Stavba: Most ev. č. 146 - 003 Hluboká nad Vltavou	č. smlouvy objednatele:	1/VZ/2020
Objekt: SO 201.1 Most	č. smlouvy zhotovitele:	20/3318a
Objednatel:	Správa a údržba silnic Jihočeského kraje p.o. Nemanická 2133/10 , 370 10 České Budějovice	
TDS:	Tisox s.r.o. - Ing.Michal Türk Plzeňská 619/60 , 370 04 České Budějovice	
Projektant:	Pontex spol. s r.o. - středisko České Budějovice Žižkova 12, 371 22 České Budějovice	
Zhotovitel:	K - BUILDING CB , a.s. Hraniční 2 094 , 370 06 České Budějovice	
Předmět změny:	Odpočet poplatků za skládku kontaminované zeminy a asfaltu s dehtem na základě odběru vzorků na stavbě akreditovanou laboratoří. Odpočet neprovádění odstranění části nadnásypu ze zeminy vč.odvozu a skládkovného.	
Odkaz na výkresy:	RDS	
Odkaz na soupis prací:	viz příloha	
Odkaz na jinou část smlouvy:	čl.4, odstavec 4.4. , 4.5. , 4.6 , 4.7	
Návrh ocenění:		
Odpočet poplatku za skládku z neprovedených výkop.prací	██████████

Vyjádření TDS k předloženému Změnovému listu č. 2 a dodatku k SOD

Věc: Most ev.č. 146-003 Hluboká nad Vltavou, RDS – odůvodnění změn dle ZL2

Žádost o dodatek k SoD

HARMONOGRAM POSTUPU PRACÍ

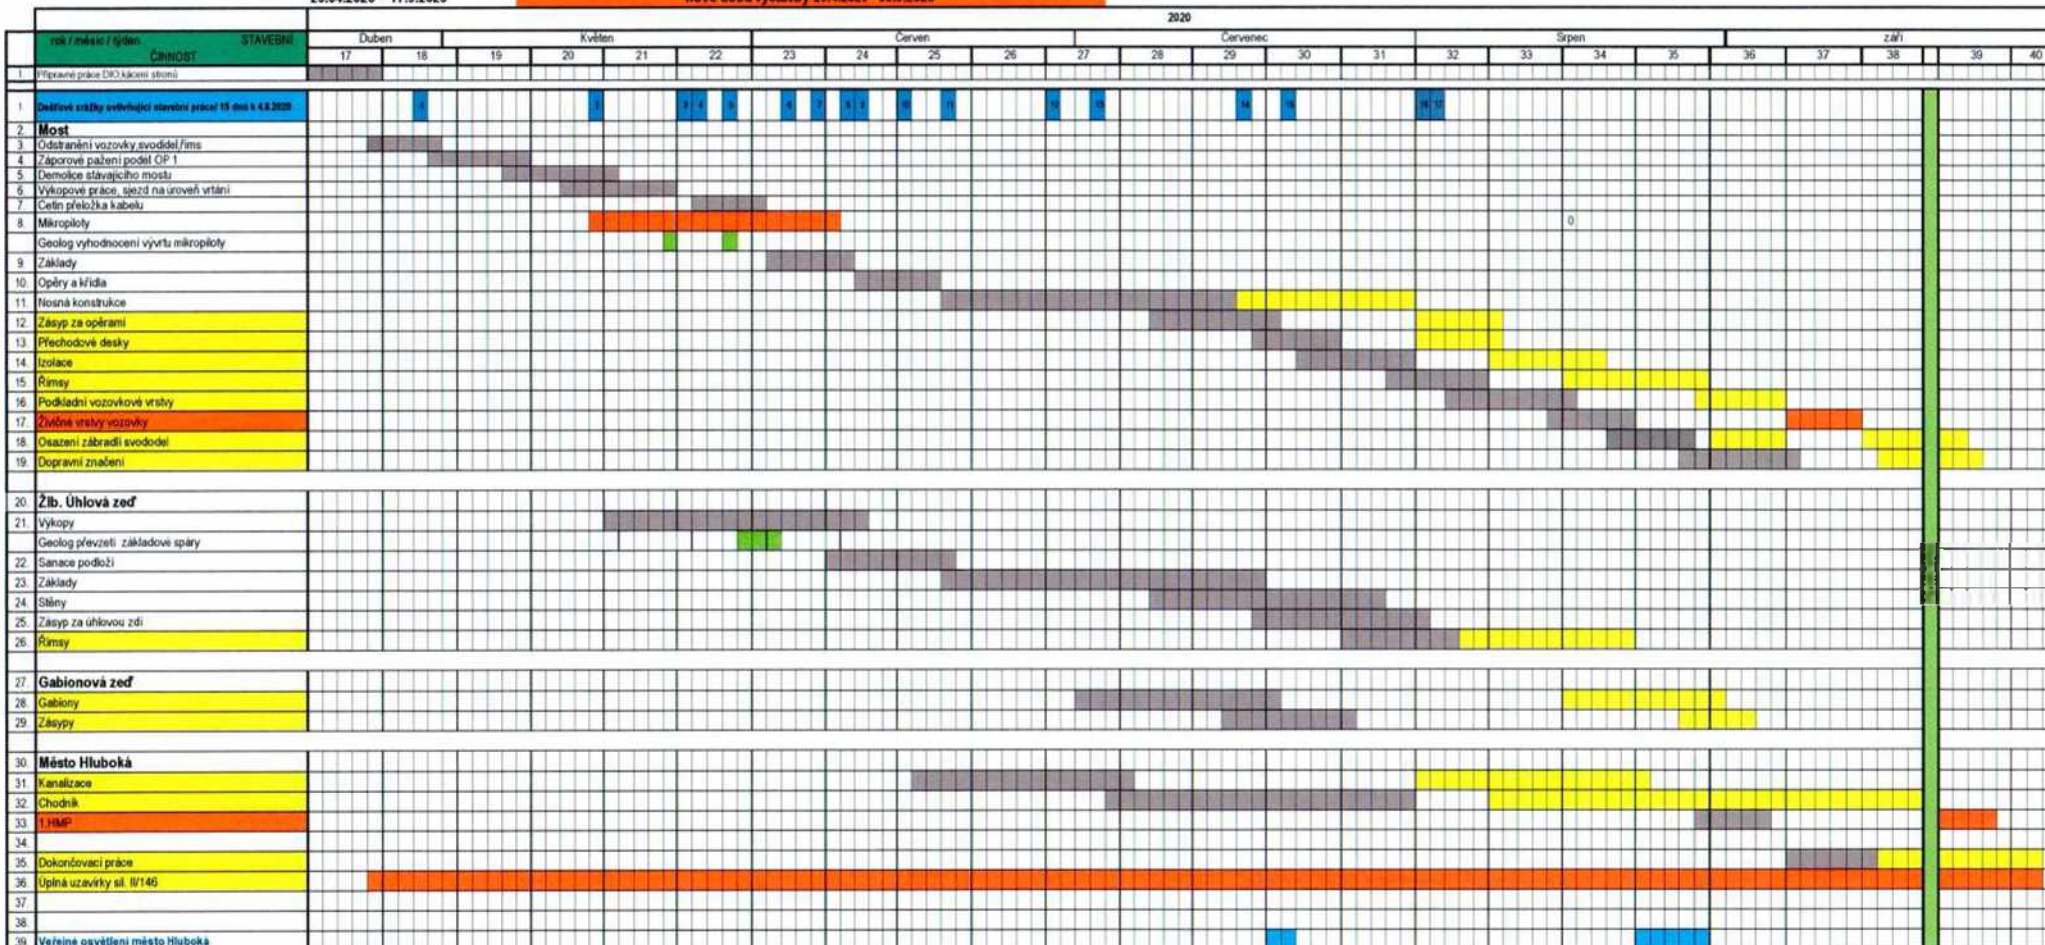
z důvodu nepříznivých klimatických podmínek při realizaci stavby Most ev.č.146-003 Hluboká nad Vltavou Vás žádáme o prodloužení termínu o 13 kalendářních dnů – tj. do 30.9.2020.

Při realizaci stavebních prací na výše uvedené stavbě byl po dobu 17 dnů vytrvalý déšť, kdy nebylo možné plynule postupovat na realizaci díla při dodržení technických a technologických postupů, stavební práce bylo nezbytné přerušit. Toto dokládáme v harmonogramu postupu prací s vyznačením jednotlivých dnů, kdy nepřetržitě pršelo a je přílohou této žádosti.

Návrh prodloužení termínu dokončení stavby z důvodů nepříznivých klimatických podmínek (déšť) o 13 kalendářních dní. (termín do konce září 2020)

(max. 150 kalendářních dní) **nové celkem 163 dní**
nové doba výstavby 20.4.2020 - 30.9.2020

AD souhlasí s požadavkem zhotovitele na prodloužení termínu dokončení stavby z důvodu nepřízné počasí.
